**LA CORPORACIÓN AUTONOMA REGIONAL DE LAS
CUENCAS DE LOS RÍOS NEGRO Y NARE “CORNARE**

Expediente: **057560237981**
Radicado: **AU-02633-2024**
Sede: **REGIONAL PARAMO**
Dependencia: **DIRECCIÓN REGIONAL PÁRAMO**
Tipo Documental: **AUTOS**
Fecha: **01/08/2024** Hora: **10:53:31** Folios: **4**

AUTO N°

POR MEDIO DEA CUAL SE FORMULAN UNOS REQUERIMIENTOS Y SE ADOPTAN OTRAS DETERMINACIONES

Imagen Nro.2: Captación directa de la fuente “La Salada”

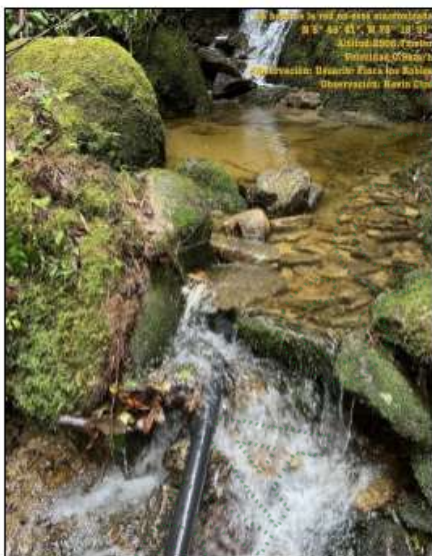
La captación del recurso se realiza de forma directa por succión con una manguera sumergida de 1 ½” de diámetro que conduce el recurso hídrico hasta un tanque de 200 litros el cual no posee ningún dispositivo de control de flujo, ni cuenta con un sistema adecuado de rebose que permita que el excedente sea conducido de nuevo al cauce de la fuente hídrica (**Imagen Nro.2 y 3**).

Imagen Nro.3: Tanque de almacenamiento sin dispositivo de control de flujo.

- El tanque que recibe el recurso por manguera, no tiene sistema de rebose que permita conducir el agua de nuevo al cauce natural, lo que conlleva a que el agua sea descargada en el lote generando pérdidas.

- El tanque de almacenamiento no posee dispositivo de control de flujo como media de uso eficiente y ahorro del agua.
- Realizar cambio y/o reparación de las tuberías que se encuentran en mal estado, con la finalidad de evitar pérdidas del recurso hídrico.

2. Realice las adecuaciones necesarias de tal forma que el reboce del tanque de almacenamiento regrese nuevamente al cauce natural y no se desperdicie
3. Instalar en el tanque de almacenamiento dispositivos de control de flujo como medida de uso eficiente y ahorro del agua.
